부 의 안

1. 제안부서 : 택지사업본부 기반시설사업부
2. 제안근거 : 우리공사 설계변경심사위원회 운영기준
3. 제안사유
 - “장지교삼거리 입체화시설 건설공사”와 관련하여 레미콘 수급방법 변경의 3건에 대하여 설계변경 사항이 발생되어 반영코저 함
 - ① 레미콘수급방법 부분(일부) 변경 : 지급자재 → 직접생산
 - 소요예산 : 증) 427,537천원
 - ② 교통안전시설 설치(5개소)
 - 소요예산 : 증) 330,374천원
 - ③ 포장복구 및 환경관리 : 백로길 임시우회도로
 - 소요예산 : 증) 105,094천원
 - ④ 골재반입 관련 협의 결과 반영
 - 소요예산 : 증) 33,480천원
4. 심사·의결 요구사항
 - 원안가결
5. 붙임 : 부의안 설명서 1부.

【부의안 설명서 1. 레미콘 수급방법 부분(일부) 변경】

- 공 사 명 : 장지교삼거리입체화시설 건설공사
- 위 치 : 서울시 송파구 장지동 545번지 일원
- 공사기간 : 2012.1 ~ 2016.8
- 도 급 자 : 진흥기업(주) 외 1
- 감 리 자 : (주) 수성엔지니어링 외 1
- 공 사 비 : 90,946백만원

【 부의안 설명서 3. 포장복구 및 환경관리비 반영 】

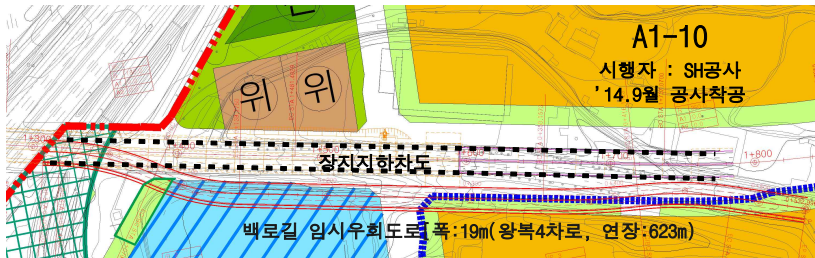
■ 장지지하차도 종점부 굴착공사를 위하여 백로길 우회도로 개설(2014.11월)을 하였으나, 도로 포장의 노후화로 인한 파손 및 공사장 내 비산먼지 등 지속적인 민원이 발생으로 포장 복구 및 환경관리비 반영

- 위례신도시 내 장지지하차도 종점부 굴착공사를 위하여 백로길 임시우회도로 개통(시기 : 2014.11.21.)

- 장지지하차도 및 위례신도시 내 공사 중차량(레미콘, D/T) 통행 등으로 도로 노후화에 의한 포장 파손 및 비산먼지 발생에 의하여 도로정비를 요청 하는 지속적인 민원이 제기되어 포장복구 공사 선시행과 병행하여 감리단에 실정보고 토록 지시(※ 파손 종류 : 포트홀, 균열(거북균열), 소성변형)

- 임시우회도로 현장조사 결과
 - ▶ 파손 구간 : 30개소(면적 : 2,246㎡)
 - ▶ 파손 형태 : 포트홀, 거북균열, 침하(소성변형 등)
 - ※ 포장 상부 노면 훼손 및 보도구간 쓰레기 방지 등 환경정비 필요

구 분	위 치	내 용	비 고
포 장 보수	우회도로 전구간	- 포장파손구간 포장복구(완파구간) - T=7.5cm, A=522㎡	
차 선 도색	우회도로 전구간	- 장기간 공용에 따른 차선훼손 - 우회도로 전구간 차선 재도색	
청소차운영	장지지하차도 전구간	- 백로길 및 우회도로 전구간 운영 - '16년 4월 ~ '16년 09월(준공후 1개월) - 청소차량 현장상주 지속적 운영	
환경관리원	우회도로 전구간	- 보통인부 2명/주2회 현장주변 청소시행
